<p>ALCALDÍA MAYOR DE BOGOTÁ D.C. GOBIERNO SEGURIDAD Y CONVIVENCIA Fondo de Prevención y Atención a Emergencias</p>	CONCEPTO TÉCNICO SOBRE NECESIDAD DE ESTUDIOS DETALLADOS DE AMENAZA Y RIESGO POR FENOMENOS DE REMOCIÓN EN MASA DENTRO DEL TRÁMITE DE LICENCIA URBANÍSTICA	Código:	GPR-FT-10
		Versión:	03
		Código Documental:

1.1 CONCEPTO TÉCNICO No. CT:	5943
1.2 ÁREA:	TÉCNICA Y DE GESTIÓN
1.3 COORDINACIÓN:	INVESTIGACIÓN Y DESARROLLO
1.4 REFERENCIA CRUZADA RADICADO FOPAE:	2010ER13380
1.5 RESPUESTA OFICIAL No.	RO-44440

2.1 SOLICITANTE:	SECRETARIA DISTRITAL DE INTEGRACIÓN SOCIAL
2.2 PROYECTO:	JARDÍN INFANTIL SDIS
2.3 LOCALIDAD:	4. San Cristóbal
2.4 UPZ:	51. Los Libertadores
2.5 BARRIO O SECTOR CATASTRAL:	Barrio La Belleza
2.6 DIRECCIÓN:	Carrera 10 A Este # 65 – 20 Sur
2.7 CHIP:	AAA0006RTTO
2.8 MANZANA CATASTRAL:	11
2.9 PREDIO CATASTRAL:	15
2.10 ÁREA (m ²):	641
2.11 FECHA DE VISITA:	Septiembre 28 de 2010

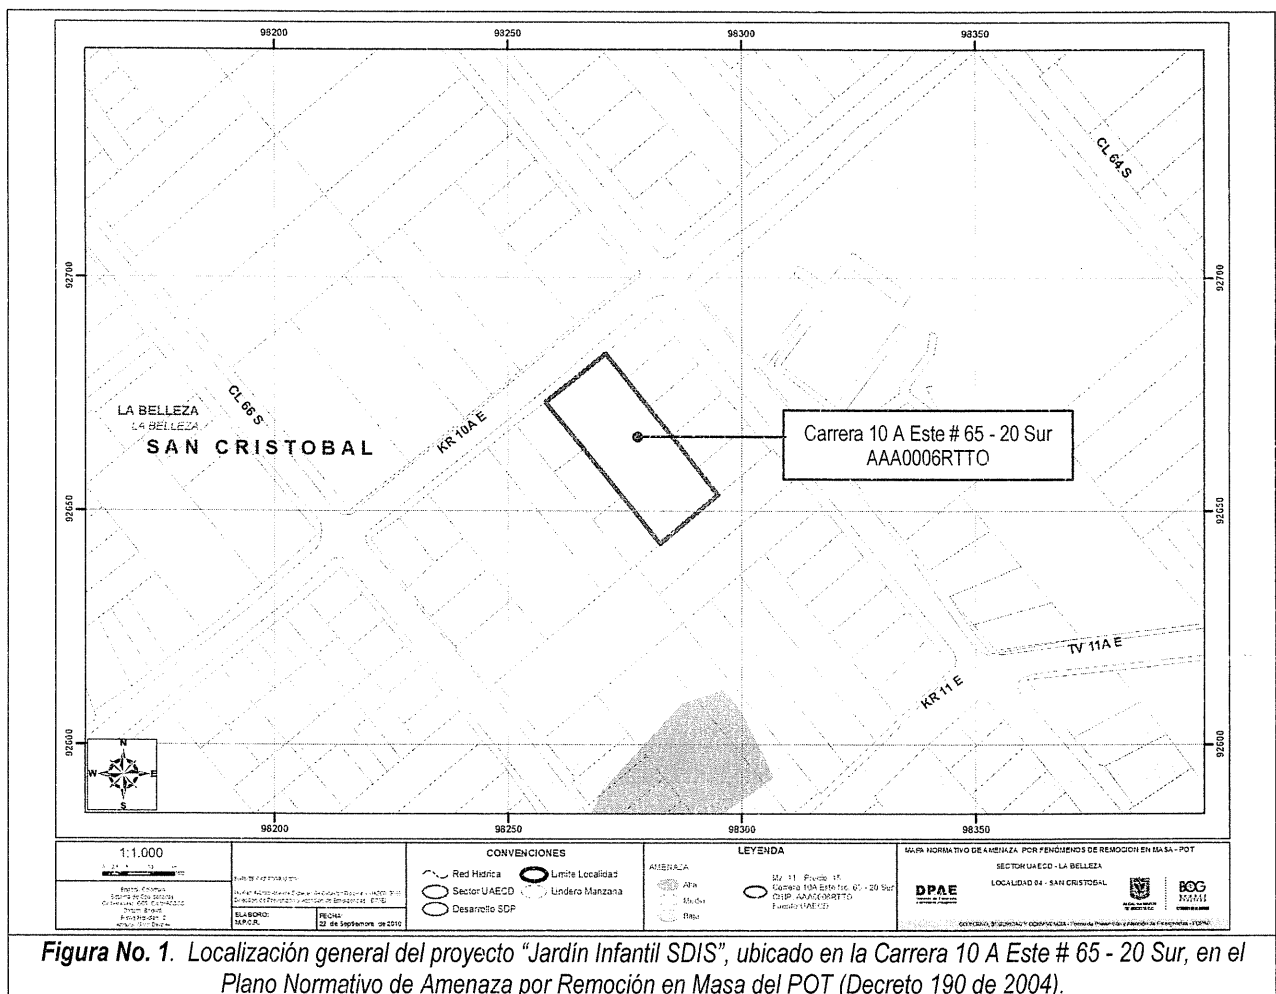
Conforme con el plano normativo de “Amenaza por Remoción en Masa” del Plan de Ordenamiento Territorial de Bogotá – POT, el sector donde se localiza el predio donde se implantará el proyecto “Jardín Infantil SDIS”, ubicado en la Carrera 10 A Este # 65 – 20 Sur, en el Barrio La Belleza, de la localidad de San Cristóbal, se encuentra en una zona de AMENAZA MEDIA por procesos de remoción en masa (Figura No. 1).

Fotografía No. 1. Vista desde la Carrera 10 A Este del predio ubicado en la Carrera 10 A Este # 65 - 20 Sur.

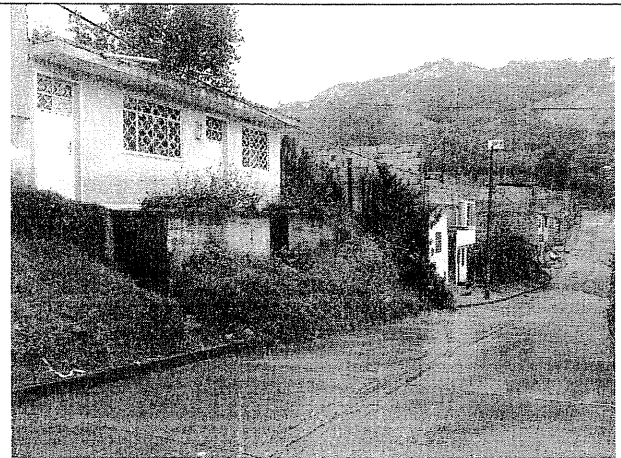
La zona donde se busca desarrollar el proyecto corresponde con uso de suelo urbano con edificaciones de tipo residencial. Es un sector altamente consolidado a nivel urbano, con densidad de construcción alta, contando con vías pavimentadas (ver Fotografías No. 1 y 2); así mismo, las vías del sector cuentan con sistemas de drenaje para el manejo de escorrentía superficial, que se conectan con la red de alcantarillado pluvial; también cuenta con un sistema de alcantarillado sanitario sobre la Carrera 10 A Este. En la zona se encuentran viviendas de hasta dos (2) niveles, en un terreno con pendiente media.

En el momento de la visita técnica el predio de la Carrera 10 A Este # 65 – 20 Sur, en el Barrio La Belleza, de la Localidad de San Cristóbal, se encontró en la parte frontal del predio, una vivienda de un nivel, construida en mampostería simple con cubierta en placa de concreto; en el predio no hay evidencias de procesos de remoción en masa de carácter local, ni de carácter general en la ladera o zonas aledañas al predio evaluado.
